REIGSTAD BYGG & EIGEDOM AS

Knarvik, 21.10.14

Tilsvar- trong for tilleggskommunikasjon gbnr 134/342 og 343

Utsyn.

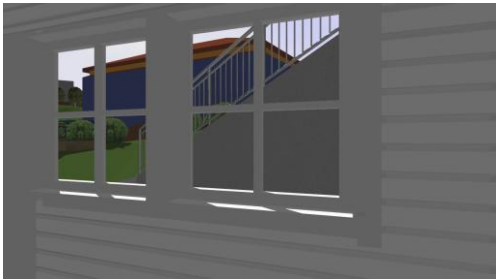
5. Utsyn og dagslys

Vi har lagt til grunn dei preaksepterte føringane i VTEK10 §13-13 om utsyn

1. I boenhet må alle rom for varig opphold ha minst ett vindu som gir tilfredsstillende utsyn.
2. Stue i boenhet må ha minst ett vindu der underkant glassflate er maksimum 1,0 m over underliggende gulv slik at det oppnås tilfredsstillende utsyn for både stående og sittende.

Sov 1: Sitjande i seng

I rom for varig opphald bør glassflaten gi mulighet for utsyn i området 1,0 - 1,8 m over gulvet. Det bør tilstrebes sikt til grøntområder der dette er mulig.

Alle våre rom for varig opphald har moglegheit for utsyn i området 1,0-1,8 m over bakken. Romma vil ha sikt til grøntområder. Etter vår vurdering har alle rom for varig opphald i bustaden tilfredsstillande utsyn.
